Dodatek č. 3

SMLOUVY O DÍLO

SOUPIS ZMĚNOVÝCH LISTŮ

Název akce : Revitalizace Tisemenického potoka-II.etapa-2.stavba (2.část)

ZMĚNOVÝ LIST Č : 2

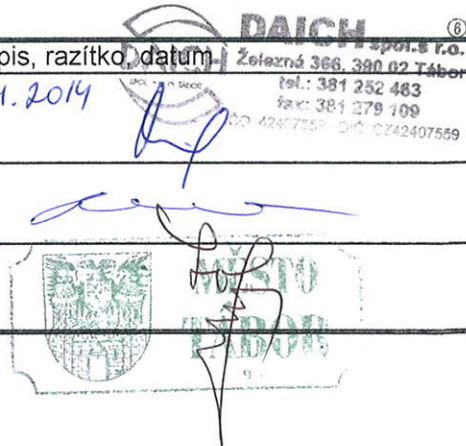
Technický popis :
Prodloužení opěrné stěny podél komunikace o 28m
Dodávka a montáž kamených stupňů lomených, které nebyly v rozpočtu.
